**AVIS RELATIF À LA PROTECTION
CONTRE LES EVENTUELS EFFETS NOCIFS ET NUISANCES
PROVOQUÉS PAR LES RAYONNEMENTS NON IONISANTS
GÉNÉRÉS PAR DES ANTENNES ÉMETTRICES STATIONNAIRES**

Commune : ANS - Exploitant : PROXIMUS

Référence exploitant : 41XHE_00

Rapport n° 627 / 2025

Figure 1 : Vue en plan des lieux de séjour et des points de contrôle

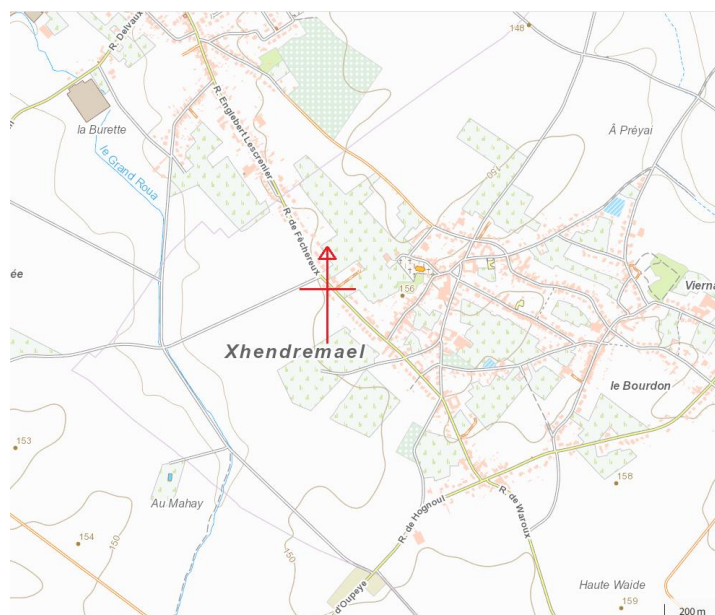
Les fréquences d'émission, la puissance rayonnée par chacune des antennes et leur gain permettent de déterminer le rayon de la zone à analyser. Tout dépassement de la limite par installation est exclu en dehors de cette zone. Le tableau 2 reprend les 35 LS² pour lesquels l'indice d'exposition est le plus élevé. Les différentes colonnes indiquent :

- le numéro du point de contrôle repris sur un des plans de la figure 1;
- le numéro du LS dans lequel se trouve le point de contrôle de la 1^{ère} colonne ;
- l'atténuation d'obstacle prise en compte pour le calcul de l'indice d'exposition dans le LS ;
- le résultat du calcul de l'indice d'exposition.

N° point de contrôle	LS	Atténuation (dB)	Indice d'exposition relatif à la limite par installation IE_i
13	LS13	3,0	0,406
8	LS7	3,0	0,269
6	LS6	3,0	0,198
7	LS7	3,0	0,196
5	LS3	3,0	0,048
9	LS9	3,0	0,040
4	LS3	3,0	0,035
10	LS9	3,0	0,028
3	LS3	3,0	0,023
11	LS9	3,0	0,015
12	LS12	3,0	0,015
2	LS1	3,0	0,014
1	LS1	3,0	0,001

En ce qui concerne les antennes de l'installation mentionnées dans le tableau 1, la distance maximale à laquelle la limite pourrait être atteinte, à l'extérieur, est égale à 108,1 m. S'il n'y a pas de LS à une distance inférieure, les antennes respectent forcément la limite d'immission.

Dans le cas des LS situés à l'intérieur des bâtiments, une atténuation d'obstacle est prise en compte et il en résulte que la distance maximale à laquelle la limite pourrait être atteinte se réduit à 78,3 m.

Figure 2 : Vue en plan des installations d'antennes dans un rayon de 300 mètres autour de l'installation faisant l'objet de la demande d'avis

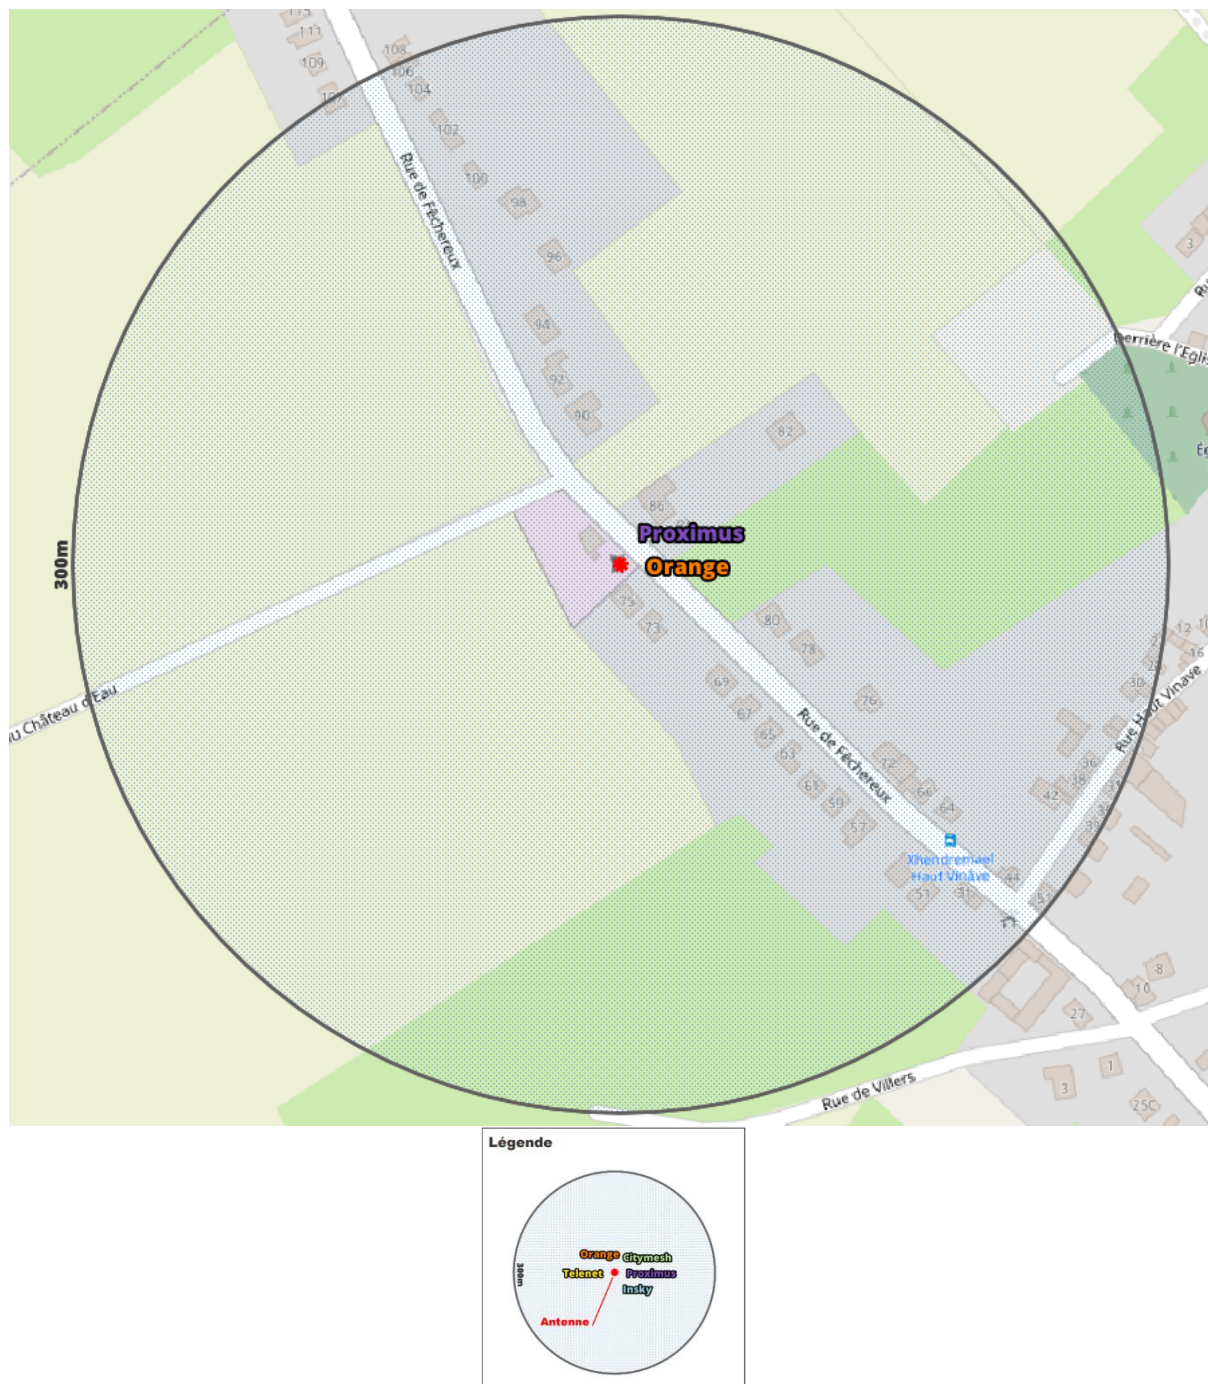
Le plan en projection verticale de la figure 2 indique la localisation des installations d'antennes émettrices stationnaires visées par le décret et situées dans un rayon de 300 mètres autour de l'installation référencée dans le paragraphe 2 et localisée au centre du cercle. Les données de localisation de ces antennes et les avis correspondant sont accessibles via le cadastre en ligne des antennes émettrices stationnaires⁸. Les installations prises en compte dans l'évaluation du respect de la limite cumulative sont les installations d'antennes émettrices déclarées en service par l'exploitant à la date du présent avis, à l'exception de l'installation référencée dans le paragraphe 2 et éventuellement d'autres installations ayant fait l'objet d'une demande d'avis à la même date et qui sont situées à l'intérieur de la zone de 300 mètres de rayon.

- il y a au plus 4 installations d'antennes émettrices stationnaires présentes dans la zone d'évaluation de 300 mètres de rayon représentée dans la figure 2, y inclus l'installation référencée dans le paragraphe 2 : la limite cumulative définie à l'article 4, §2 du décret est

- c) dans tous les autres cas, il a été vérifié que la limite cumulative définie à l'article 4, §2 du décret n'est pas dépassée dans les lieux de séjour sur base du nombre d'installations localisées dans la zone d'évaluation de 300 mètres de rayon représentée dans la figure 2, de leur localisation ainsi que des données inscrites dans la figure 1 et au paragraphe 4 du présent avis et dans les avis attestant le respect de la limite par installation ou de la limite abrogée de 3 V/m relatifs aux autres installations reprises dans la figure 2.

Compte tenu des considérations ci-dessus, il apparaît que l'intensité du rayonnement électromagnétique généré, dans les lieux de séjour situés dans un rayon de 300 mètres autour de l'installation référencée dans le paragraphe 2, par l'ensemble des antennes émettrices stationnaires de l'ensemble des exploitants du même site d'antennes émettrices stationnaires respecte la limite fixée à l'article 4, § 2 du décret.
